DIVISIONE V – SISTEMI DI VALUTAZIONE AMBIENTALE

**OGGETTO: [ID_VIP: 5311] Valutazione preliminare ai sensi dell'art. 6 comma 9 del D.Lgs. 152/2006 e ss.mm.ii. relativa al progetto di "Realizzazione di n. 3 varianti sul metanodotto Ravenna – Mestre DN 550 (22)" – MOP 64 bar nei comuni di Codigoro (FE) e Ariano nel Polesine (RO)". Proponente Snam Rete Gas S.p.A..
Nota tecnica**

ID Documento: CreSS_05-3826_2020-0028

Figura 1: Varianti in Comune di Codigoro (FE): Variante a valle del Canale Galvani, in località "Proprietà Guidi" (in alto); Variante a monte del PIDI 45920/5, in località "Assunteria" (in basso)
Rosso (in progetto); **Verde** (dismissione); **Azzurro** (esistente)

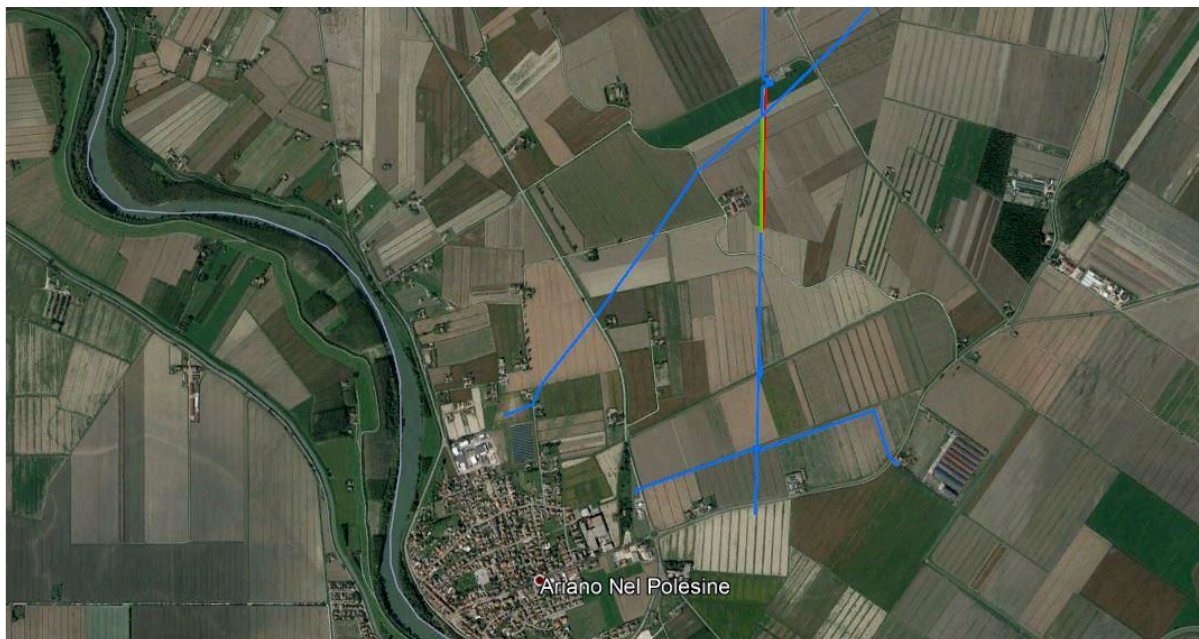
Tutta l'area di intervento è caratterizzata da una fitta rete fluviale costituita da canali e scoli e presenta una morfologia pianeggiante. Sui terreni, caratterizzati da una totale assenza di elementi quali filari interpoderali e siepi campestri, viene condotta un'attività agricola semplificata essenzialmente a seminativo.

I tracciati delle tratte in variante sono posti in stretto parallelismo con le tratte delle condotte esistenti che saranno dismesse, per cui non verranno ad essere interessate superfici di terreno differenti rispetto a quelle attualmente coinvolte.

La realizzazione delle varianti appare un intervento migliorativo in quanto consente di mettere in sicurezza la condotta in quei tratti dove le lavorazioni agricole e la falda superficiale potrebbero portare le tubazioni pericolosamente vicine al piano di campagna.

Figura 3: Le tre fasi operative per una T.O.C.

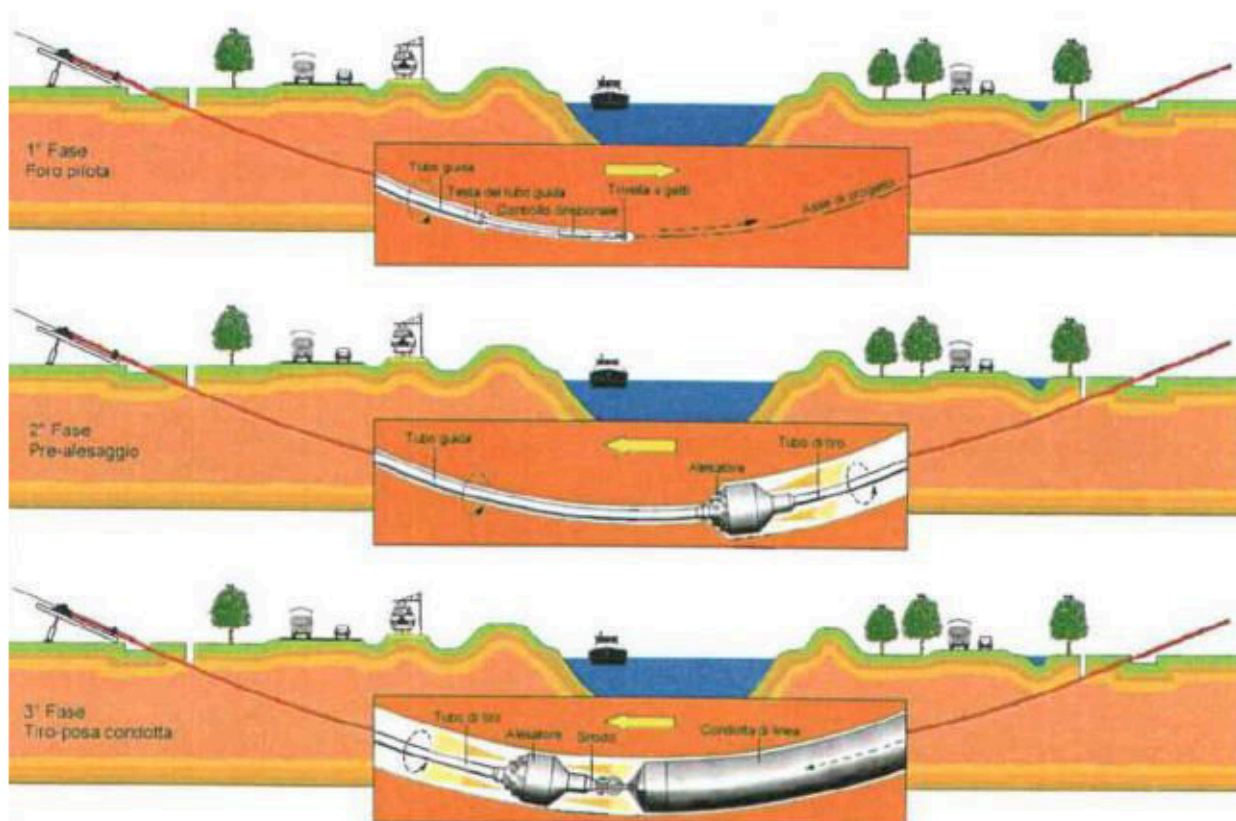
L'impiego della modalità trenchless tramite la tecnica TOC permette di raggiungere una maggiore profondità di posa della condotta in variate, aumentando conseguentemente l'efficacia e la sicurezza dell'opera e evitando al contempo le attuali interferenze della condotta con la falda freatica.
